經濟部水利署第十河川局工程變更設計會勘紀錄

工程名稱	大漢溪右岸浮洲橋至鐵路橋河段改善工程(第一期第二標)		
執行單位	水利署第十河川局	工程編號	110-B-002-01-001-023 111-B-002-01-001-001
承攬廠商	川祥營造有限公司	契約金額	新台幣:1億5,600萬元
第1次修正金額	1億7,874萬7,273元	第2次修正金額	
第3次修正金額		第4次修正金額	
預定進度	77.51%	實際進度	81.62%
進度超前	4.11%	進度落後	%

第2次修正施工變更設計會勘紀錄照片

工程名稱:	大溪溪右岸浮洲橋至環路橋河政改善工程
圖名:	河道整理平面配置圖(一)
比例尺:	1:1000

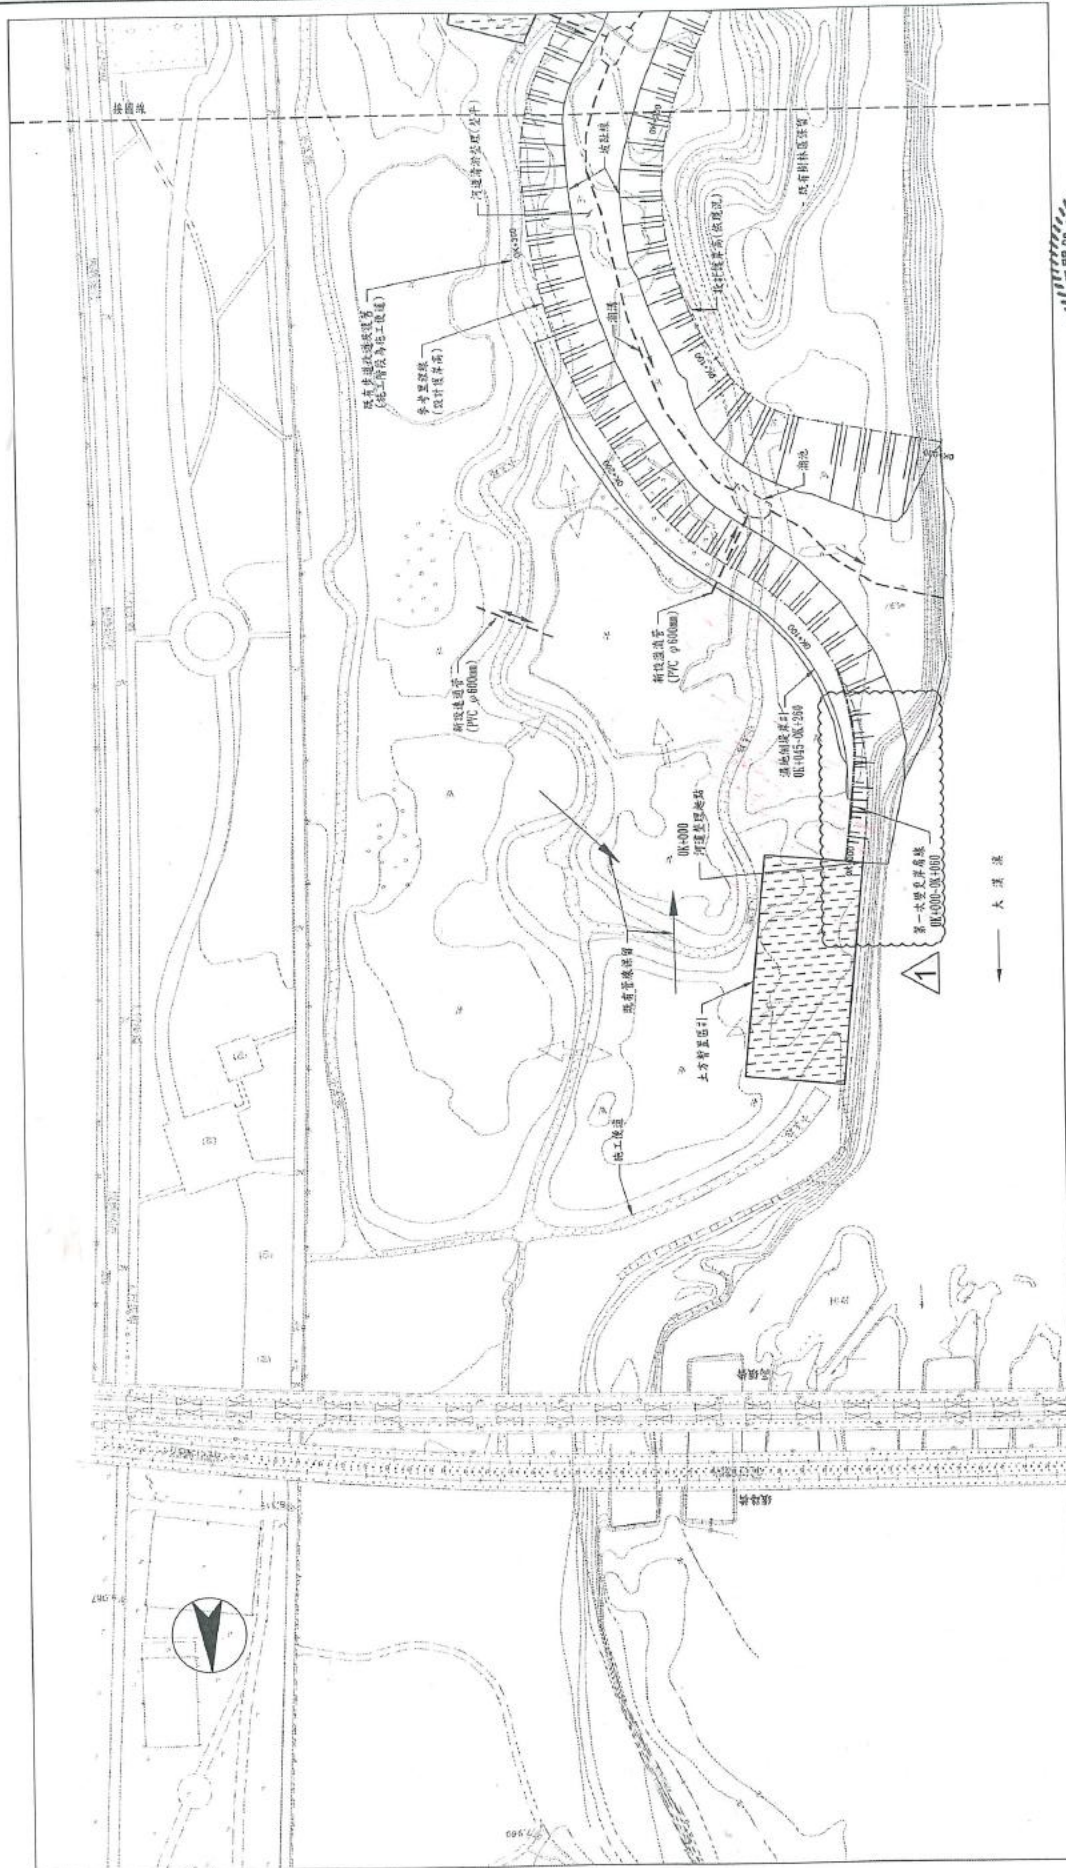
- 一、本工程原設計疏濬斷面採1:2.5~1:5(V:H)緩坡方式，清除及挖掘土方量19萬5,729立方公尺，餘方遠運至台北港數量32萬7,338噸。
- 二、本案截至111年11月17日外運至台北港土方量已達契約數量32萬7,338噸，依本案委託檢測標廠商10月27日檢測結果，檢測斷面開挖土方量約17萬1,435立方公尺(詳附件3)，尚未達原設計斷面疏濬數量19萬5,729立方公尺，為利河道通洪，擬依契約第3條規定疏挖至原設計斷面並依地磅實際出土量餘方遠運至台北港數量，概估數量約4萬5,551噸(=(19萬5,729-17萬1,435立方公尺)*1.875噸/立方公尺)；另於樁號0+000~0+040出口處擬修整成喇叭口以利水流平順，概估數量約2,150立方公尺(詳附件4)，並依實作數量結算。
- 三、設計者表示：本案為配合實際情況調整施工，無其他意見。
- 四、本項修正增加開挖土方量約2,150立方公尺，及需外運土方約4萬5,551噸，增加經費986萬412元(經費計算詳附件2)。
- 五、依據「經濟部水利署辦理工程變更設計暨修正施工預算作業注意事項」第4點第2項，需配合實際功能辦理或配合現地狀況需要而調整者，本案尚無設計疏失之責。

- 一、案由一：擬增加清除及挖掘土方量、餘方遠運利用(指定他標工地)等數量，並依實作數量結算，原則同意變更。
- 二、案由二：擬增加清除及挖掘土方量、餘方遠運利用(指定他標工地)及廢棄物運離工地及棄置等數量，以符設計圖說，並依實作數量結算，原則同意變更。
- 三、本次變更增加經費約為新臺幣1,306萬元，併計前次變更加帳及減帳分別為新臺幣4,688萬8,598元及1,288萬2,719元，其中變更累計加帳金額約佔原契約之30.06%。符合政府採購法第22條第1項第6款在原招標目的範圍內，因未能預見之情形，必須追加契約以外之工程，如另行招標確有重大不便之虞，非洽原訂約廠商辦理，不能達契約之目的，且未逾原契約金額50%者。
- 四、經查111年10月24日承攬廠商(川祥營造有限公司)為非拒絕往來廠商。(詳附件7)
- 五、本案原契約金額1億5,600萬元整，修正為1億9,000萬5,879元整，計增加3,400萬5,879元整，併計局辦其他費(台北港土方收容管理費、空汙費及工管費等)累計增加金額計3,596萬4,173元整，已逾二百萬元且原契約金額百分之二十，依「經濟部水利署辦理中央管流域整體改善與調適計畫執行作業要點」第25點規定，俟奉核後陳報水利署籌措財源。
